Informe Consolidado de Solicitud de Aclaraciones, Rectificaciones y/o Ampliaciones Complementario al Estudio de Impacto Ambiental del Proyecto "Proyecto Playa Verde"

Nombre del Titular : MINERA PLAYA VERDE LIMITADA
Nombre del Representante Legal : Juan Heriberto Pastén Castillo
Dirección : Manquehue Sur 520, oficina 217, Las Condes, Región Metropolitana

El presente Informe Consolidado de Solicitud de Aclaraciones, Rectificaciones o Ampliaciones al Estudio de Impacto Ambiental del proyecto "Proyecto Playa Verde", contiene las observaciones generadas en virtud de la revisión de la Adenda Complementaria.

Figura N°1. Áreas afectadas por los eventos aluvionales ocurridos los años 2015 y 2017 en el sector de intervención del Proyecto en evaluación.

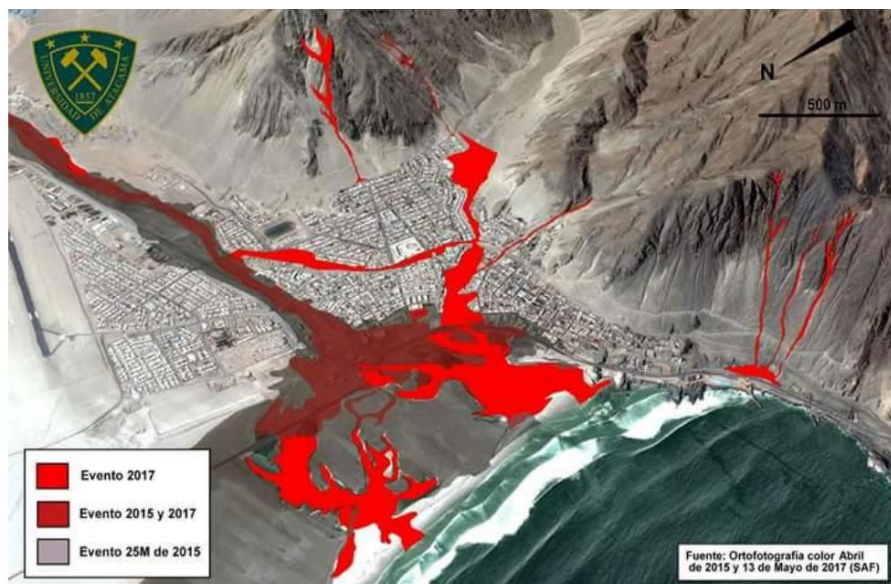
1. En relación al Plan de prevención de contingencia y emergencias, el Proponente indica (página 65) que *“Eventos extraordinarios de aluviones desde el continente al mar, probable sólo en el extremo Sur de la playa. También considerado en el Plan de Contingencia y Emergencia. En este tipo de situaciones Minera Playa Verde compromete su plena colaboración con los planes de respuesta de la autoridad respectiva”*. Por otra parte, en el Numeral 1.1 del Anexo 8-A “Plan frente a eventos naturales” presentado en el EIA, se indica con respecto al riesgo de aluviones que, *“dada la ubicación del proyecto dentro de la cuenca del Río Salado y las Quebradas Cabritos, Conchuelas y Las Animas, un aluvión puede afectar a las lagunas, sistema dragado, sistema de impulsión (tuberías de impulsión de arenas metalíferas – móvil y tuberías de relave de retorno a la playa - móvil), sistema de alimentación eléctrica (móvil), actividades de recuperación de geoformas o reacondicionamiento de la playa y actividades de limpieza de materiales arrastrados por el aluvión (previo al dragado)”*. En atención a lo indicado precedentemente, sin perjuicio a las medidas de evacuación propuestas por el Proponente en el Plan de Prevención y, considerando el área afectada por los eventos aluvionales del Río Salado de 2015 y 2017 (ver Figura N°1), se solicita al Proponente incluir medidas concretas para evitar que las obras y parte del Proyecto, ubicadas en el sector planta y playa, se contacten con el flujo proveniente de eventuales fenómenos hidrometeorológicos extremos.
